MAT.: Responde observaciones.

REF.: Expediente **F-041-2016**

JULIO GARCÍA MARÍN, en representación de **SQM SALAR S.A.**, domiciliado en Badajoz N° 45, of. 801 – B, comuna de Las Condes, Región Metropolitana, en procedimiento sancionatorio **F-041-2016**, vengo en cumplir lo requerido mediante Res. Ex. N° 16/Rol F-041-2016, en el sentido de dar respuesta a las observaciones formuladas por la Dirección General de Aguas en Of. Ord. N° 116/2017, y por la Dirección Regional de la Dirección General de Aguas en Of. Ord. DGA II N° 764/2017, acompañando la información técnica de respaldo correspondiente.

a. RESPUESTAS A LAS OBSERVACIONES FORMULADAS MEDIANTE OF. ORD. N° 116/2017, DE LA DIRECCIÓN GENERAL DE AGUAS

Figura 7. Curvas de evaporación en función de la profundidad de la napa para las zonas A3, A7, A9, A10, A12 y promedio para todos los datos. Cada una además incluye el comportamiento de la evaporación para temporadas de invierno y verano.

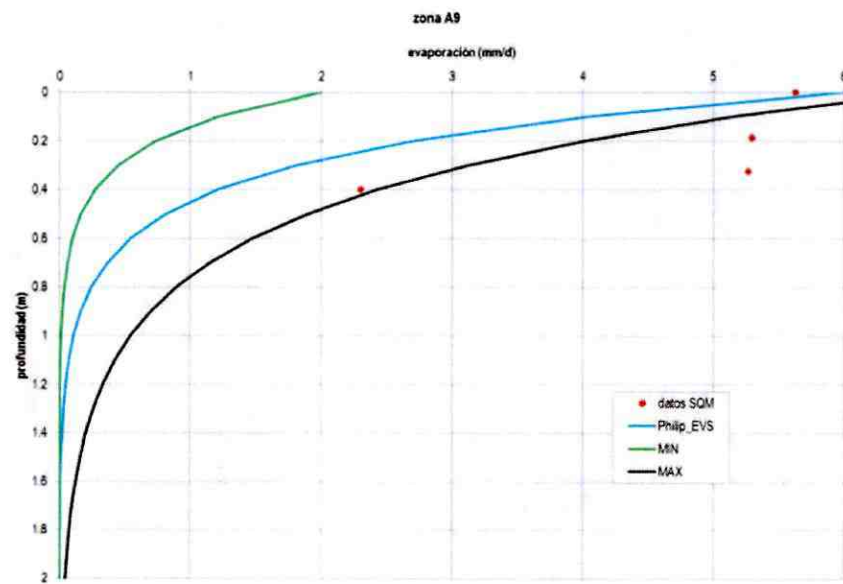
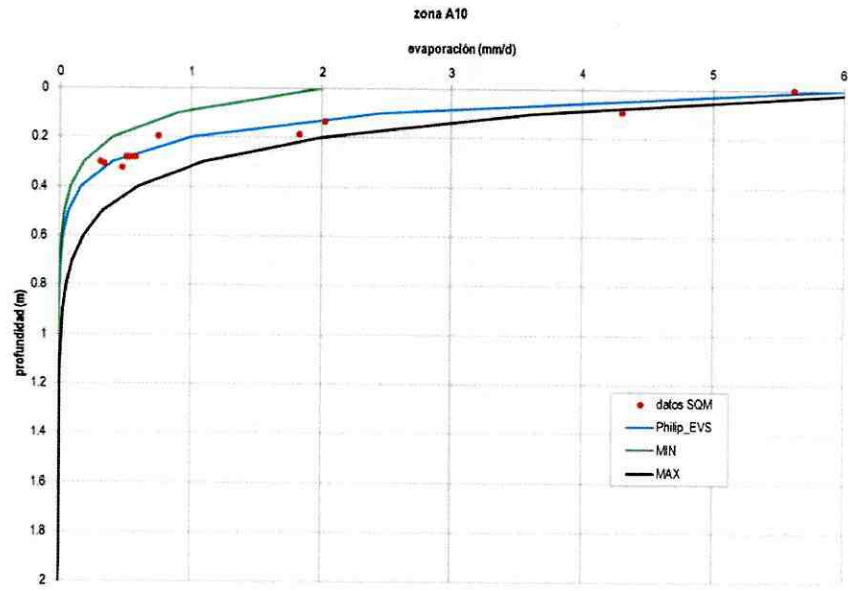
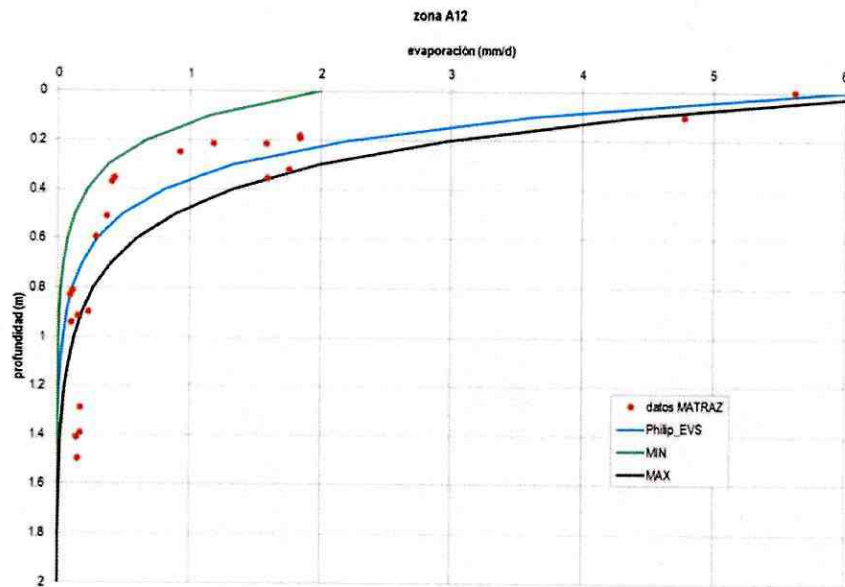
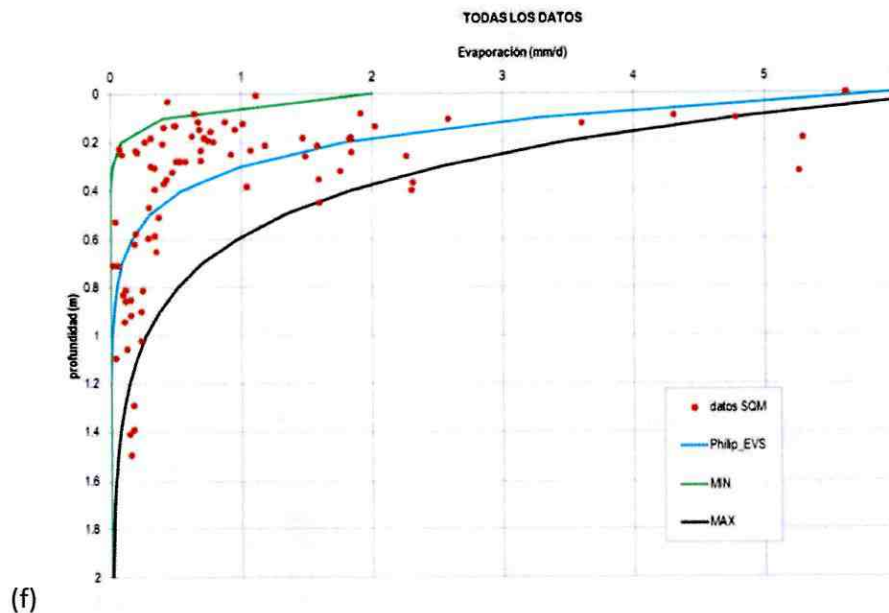
2.2.8 Así también, recogiendo las conclusiones del titular que destacan la sensibilidad matemática de las funciones utilizadas para estimar la evaporación (...) se solicita recalcular la evaporación en la cuenca en base a datos de invierno de las 4 zonas de evaporación resumidas en el Anexo V-4I, justificar debidamente la representatividad de los resultados para la toda la cuenca del Salar de Atacama y para temporadas diferentes al invierno y proponer un posible rango en que la magnitud por área podría variar dentro del modelo conceptual y el balance hídrico que se propone.

La respuesta a esta solicitud se encuentra íntimamente ligada a las respuestas incluidas para las observaciones 2.3.3. y 2.7.2, por lo que deben entenderse de manera complementaria. Dicho esto, a continuación, evaluamos escenarios tanto de invierno como de verano, los que están contenidos en los límites de las curvas de evaporación en función de la profundidad (Figura 7, a-f):

Así se puede entender la dinámica de la evaporación para distintas temporadas. A modo comparativo, la tasa de evaporación en la superficie se ha considerado fluctuante entre 2 a 6.6 mm/d. También se puede comparar las diferencias de evaporación en el suelo para las dos temporadas.
